## 仕様・型式変更案内

2017年7月吉日  
TMEHジャパン株式会社  
TEL:0532-34-7668

### ■型式変更

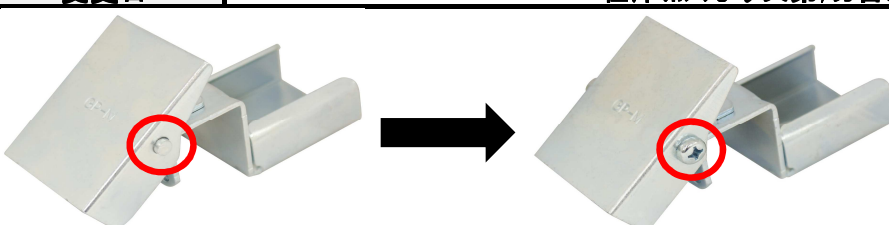
現在販売中の「APH-633」について、型式を変更致します。

変更日	2017年6月30日	
	現行型式	新型式
	APH-633	<b>APHA-633</b>

**留め金の変更**

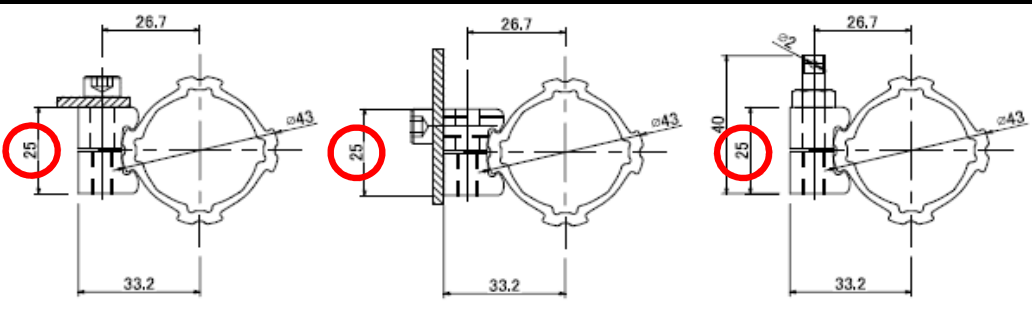
現在販売中の「GP-M」について、脱落防止のため、仕様を変更致します。

「ピン」  
⇒「ボルトナット」

型番	GP-M	
変更日	在庫無くなり次第、切替え
